Vår referanse:  
2015/053069-002

### Uttale - Søknad om dispensasjon frå LNF-område for arealoverføring frå gnr. 27 bnr. 18 og 21 - Meland kommune

Utsnitt frå tilsendt «Bilag 2».

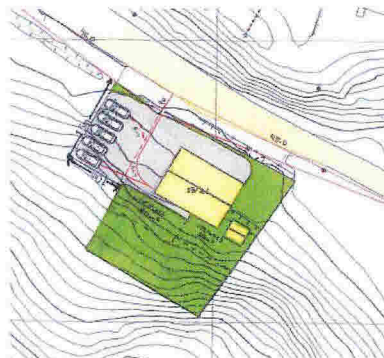
Avkøyrsla til eigedomen gbnr 27/21 er regulert i planen nemnd ovanfor. Illustrasjon merka «Bilag 2», som var vedlagt e-posten frå kommunen, viser ei skisse til ny avkøyrsløysing og parkeringsløysing på omsøkt tilleggsareal. Vi gjer merksam på at ei anna avkøyrsløysing enn den regulerte vil vere søknadspliktig etter plan- og bygningslova som endring av/dispensasjon frå reguleringsplan. Teknisk detaljutforming av avkøyrsløysing er styrt av krav i vegnormalane. Vi gjer særleg merksam på at krav til svingradius vil påverke arealdisponeringa/skissert parkeringsløysing på tilleggsarealet.
